## FLÄCHENNUTZUNGSPLAN

# Ein neuer Flächennutzungsplan für Aachen

Bezirksvertretung Laurensberg  
24. Juni 2020

# Laurensberg – Landgraben (LA-WO-01)

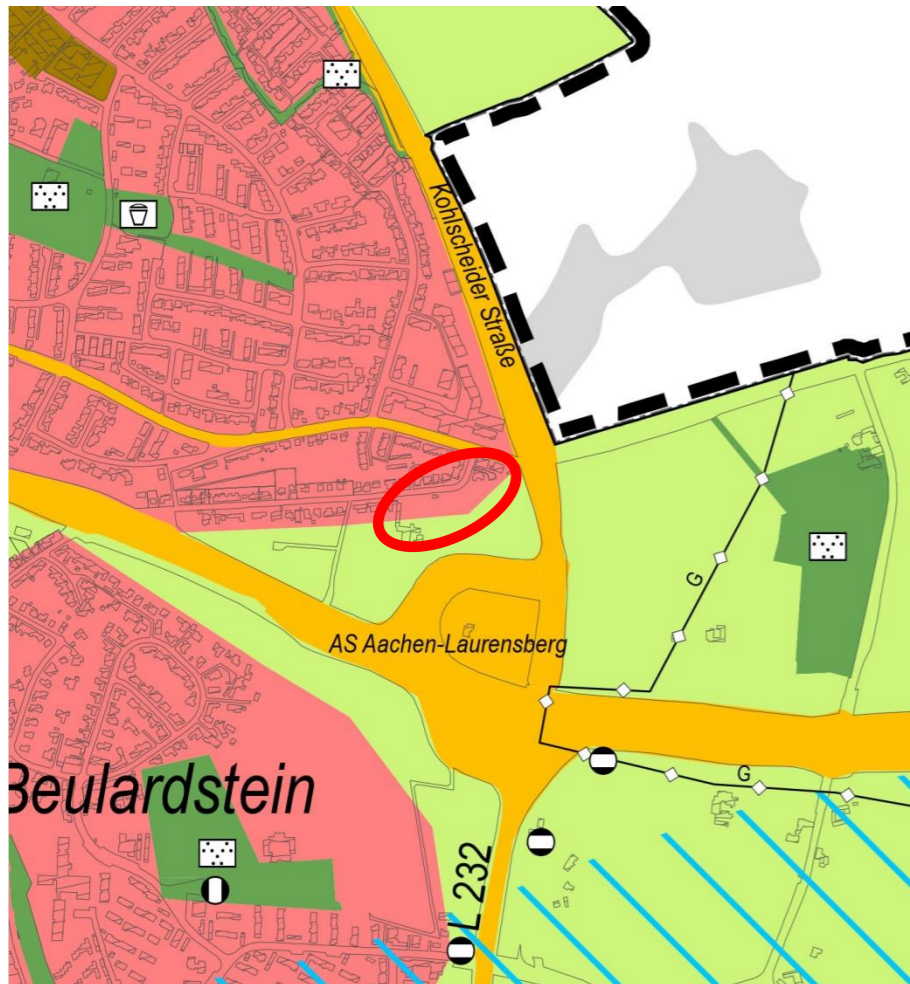
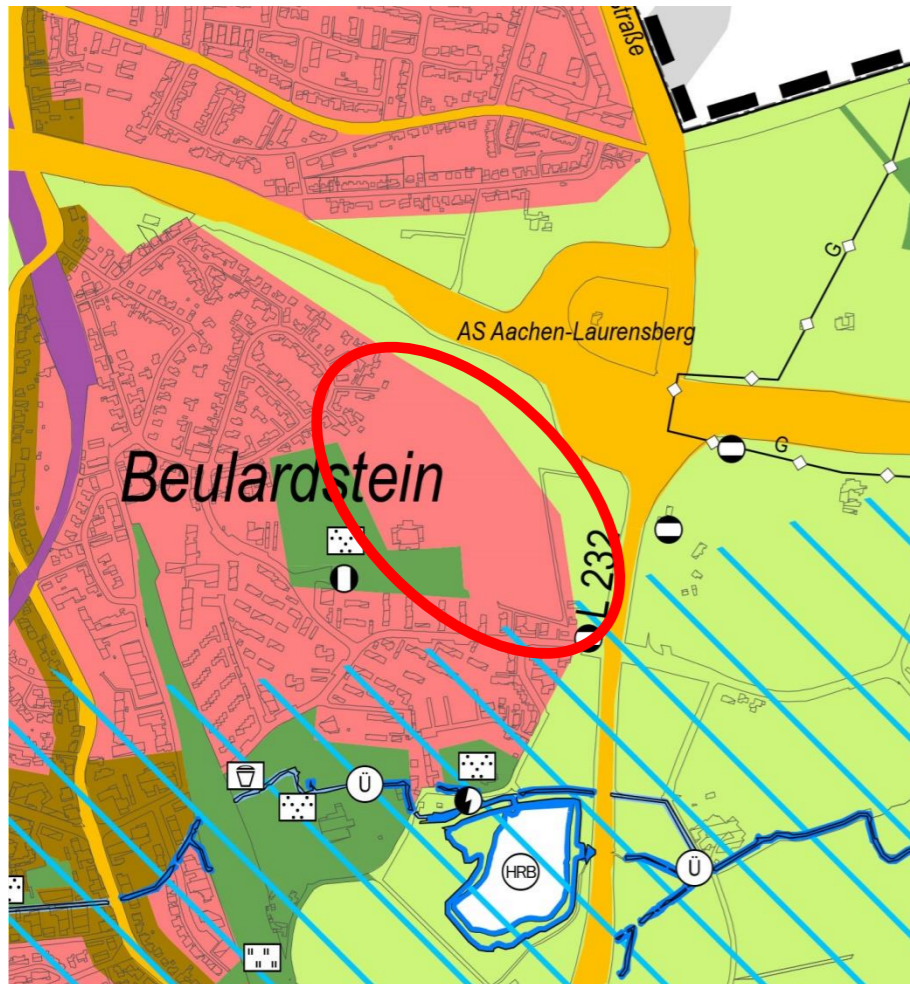
**Zustimmung Bauflächendarstellung | 1 Aspekt**

- Städtebaulicher Aspekt (Schließung der Baulücke zur Schaffung von Wohnraum)

**Ablehnung Bauflächendarstellung | 21 Aspekte**

- Umweltaspekte (Biotopverbundfunktion, hoher Bodenschutz, Lebensraum für Raubvögel, Landschaftsschutzgebiet, Nähe Diepenkuhlbach, Klimanotstand, Frischluftzone, Erholungsfunktion, Störung von Sichtbeziehungen, Baustellenlärm, Lärmvorbelastung, ...)
- Städtebauliche Aspekte (Flächengröße ungeeignet zur Deckung des Wohnraumbedarfs; am Bedarf vorbei, Verkehr, Erschließungskosten, Parkplatzsituation, Kanalkapazität, ...)

→ **Grundsätzliche Eignung, kleine Arrondierung**

→ **Verweis ins nachgeordnete Verfahren**

# Laurensberg – Beulardstein (LA-WO-07)

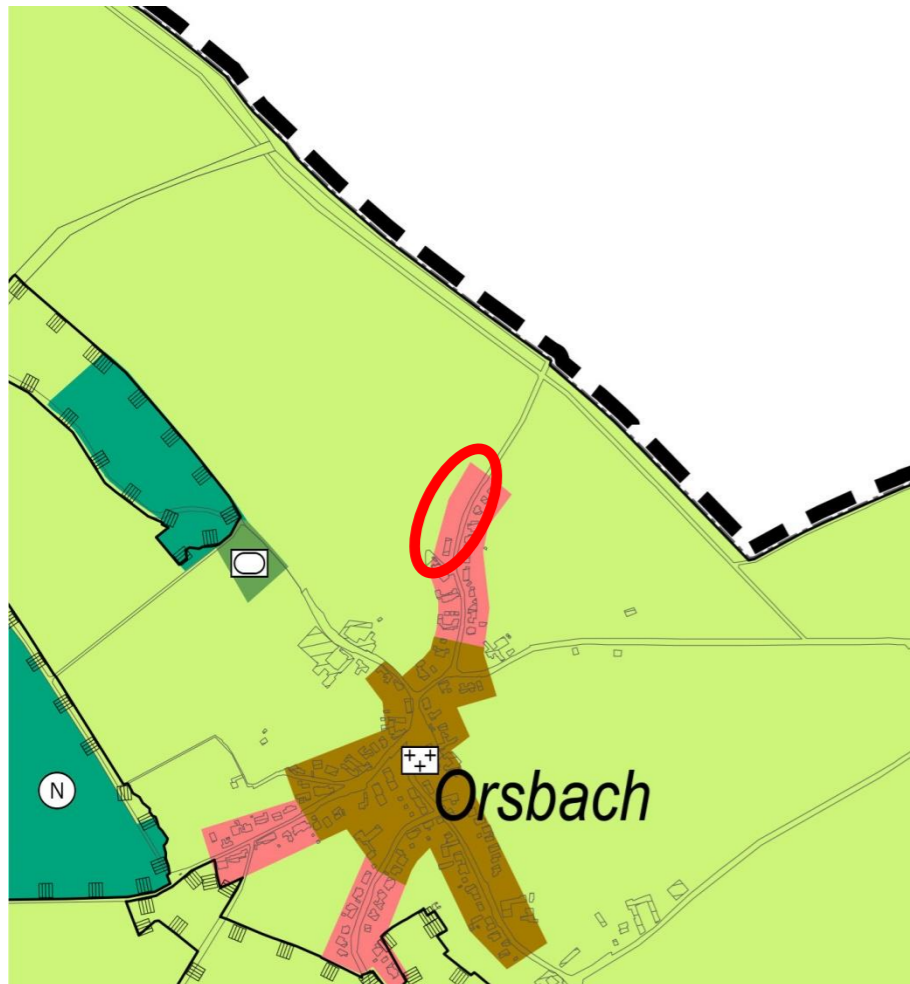
### Ablehnung Bauflächendarstellung | 6 Aspekte

- Städtebauliche Aspekte (Kanalkapazität)
- Diverse Umweltaspekte (ökolog. Bedeutung, Landschaftsschutzgebiet, Naherholungsfunktion, alte Aachener Kulturlandschaft, Kritik: Abwägung beschränkt sich auf Kaltluftthematik; Flächenversiegelung nicht problematisiert, ...)

→ Verweis ins nachgeordnete Verfahren

→ Regionalplanreserve

→ Grundsätzliche Eignung, Höhergewichtung Bauflächenbedarf

# Laurensberg – Finkenhag (LA-WO-02)

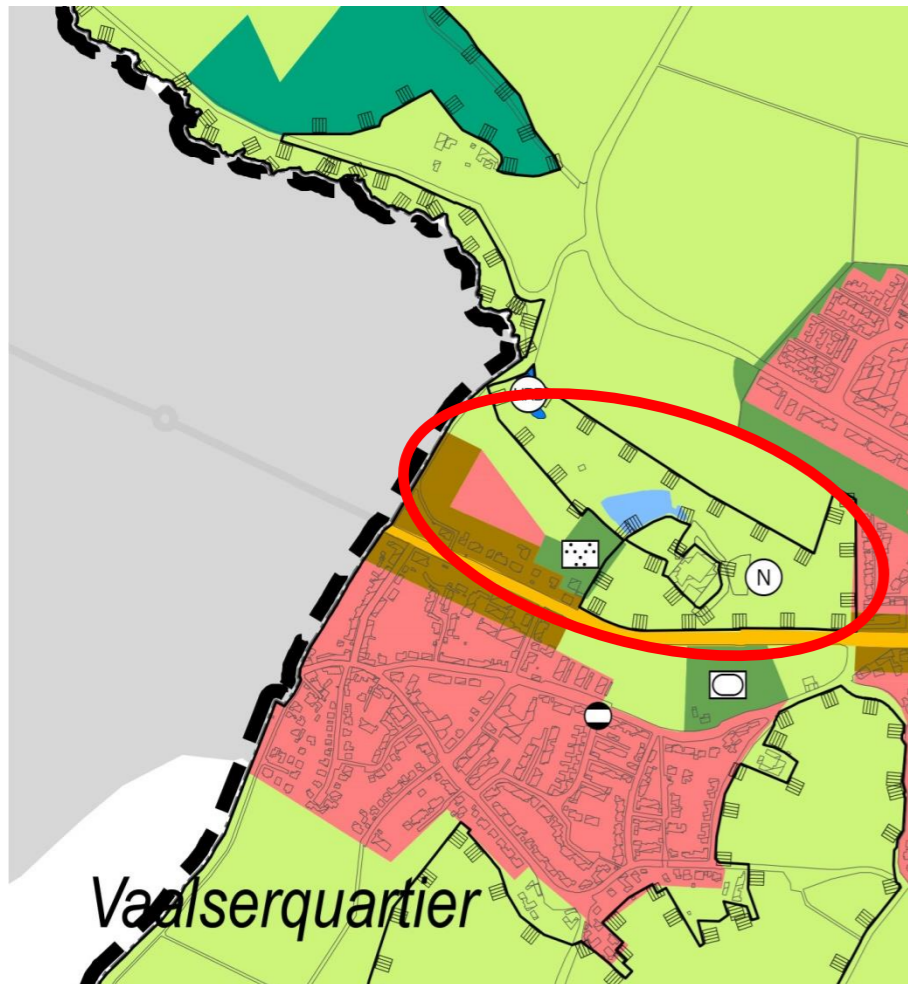
### Ablehnung Bauflächendarstellung | 3 Aspekte

- Übergeordnete Themen (Klimanotstand, keine Neubaugebiete bei schlechter ÖPNV-Anbindung)
- Umweltaspekte (Höhere Beeinträchtigung der Schutzgüter, Landschaftsplan, Reduzierung Landschaftsschutzgebiet)

### Anregungen

- Streuobstwiese als Biotopverbund

→ **Kleinteilige Ergänzung, keine relevanten Umweltauswirkungen**

→ **Verweis in Landschaftsplanverfahren**

# Laurensberg – Vaalserquartier (LA-MI-04 u.a.)

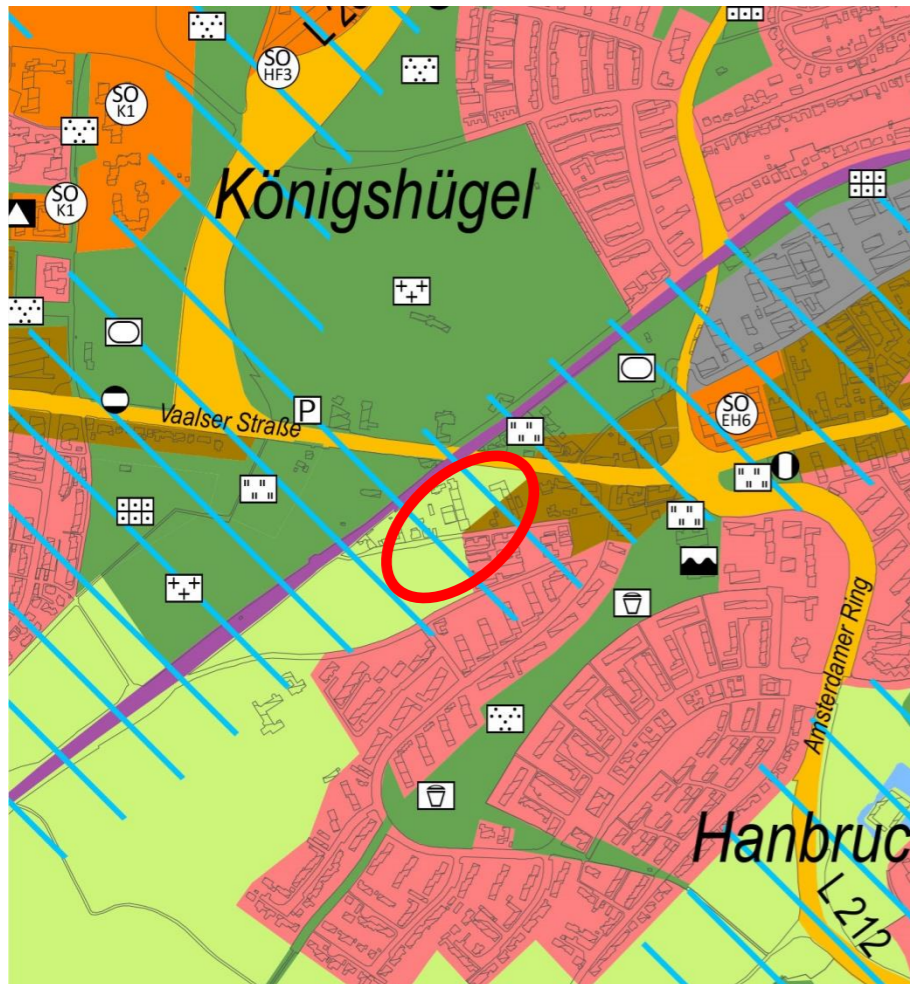
### Ablehnung Bauflächendarstellung | 4 Aspekte

- Umweltaspekte (Biotopgürtel Senserbach, Oberflächengewässer, schutzwürdige Feuchtbereiche, Anteil am Biotopverbundkorridor, geschützte Pflanzen und Tiere, Klima, Auswirkungen auf Landschaft, Grüngürtel zw. Aachen und Vaals, ...)

### Wunsch nach Erweiterung der Fläche | 7 Aspekte

- Übergeordnete Themen (Abwanderung stoppen, Wohnraum für Beschäftigte Klinikum)
- Umweltaspekte (verbleibende landwirtschaftliche Fläche zu klein, keine geschützten Landschaftsbestandteile und keine weiteren Nachbarn betroffen)

→ **Städtebauliche Integration, Verweis auf Alternativenprüfung LA-MI-02**

→ **Grundsätzliche Eignung, Höhergewichtung der städtebaulichen Entwicklung**
